Acuerdo 1591 Por el cual se aprueba la incorporación del cambio en los límites de generación y absorción de potencia reactiva de las unidades 1 y 2 de la central de generación San Miguel

Acuerdo Número:	Fecha de expedición:	Fecha de entrada en vigencia:
N° 1591	01 Septiembre 2022	06 Septiembre 2022

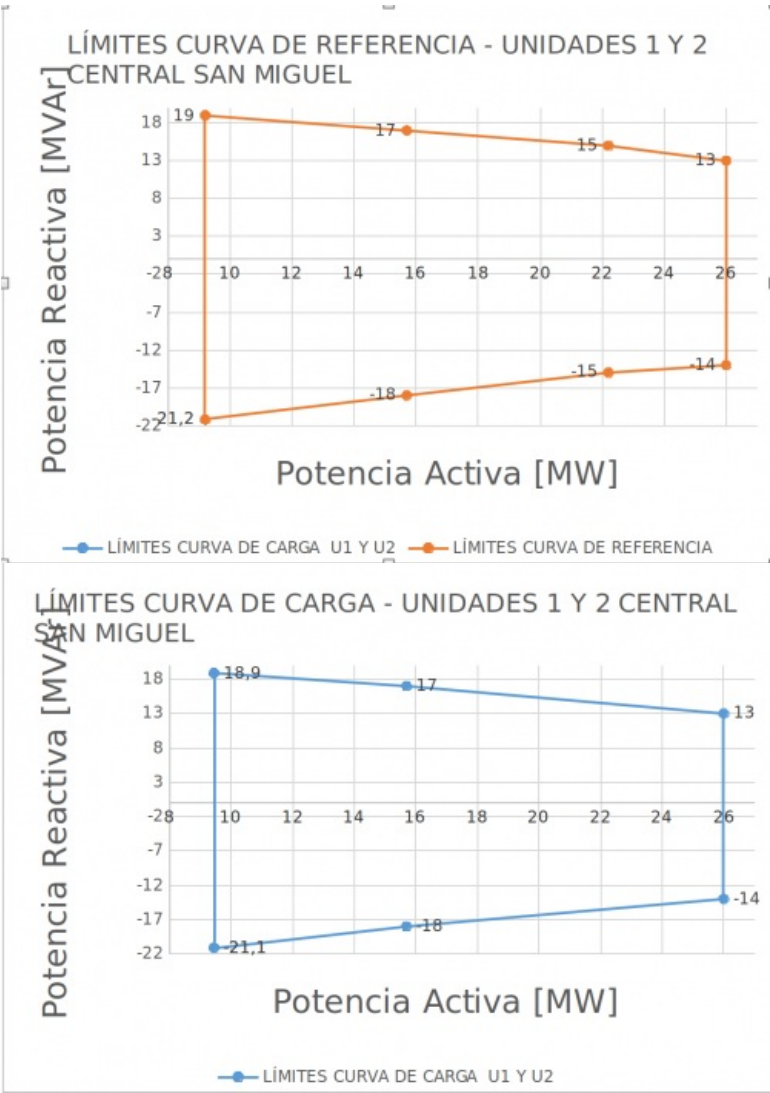
Aprobar la declaración de una nueva curva operativa de carga de las unidades 1 y 2 de la central de generación San Miguel, en las que se define la capacidad para entrega y absorción de potencia reactiva de las plantas en función de la potencia activa generada, como se presenta a continuación:

Planta	Parámetro a modificar	P [MW] Valor anterior	P [MW] Valor nuevo	Q [Mvar] Valor Anterior	Q [Mvar] Valor Nuevo
San Miguel 1 y 2	Capacidad de absorción de reactivos	9.2	9.45	-21.2	-21.1
		15.7	15.7	-18	-18
		22.2	26	-15	-14
	Capacidad de generación de reactivos	9.2	9.45	19	18.9
		15.7	15.7	17	17
		22.2	26	15	13
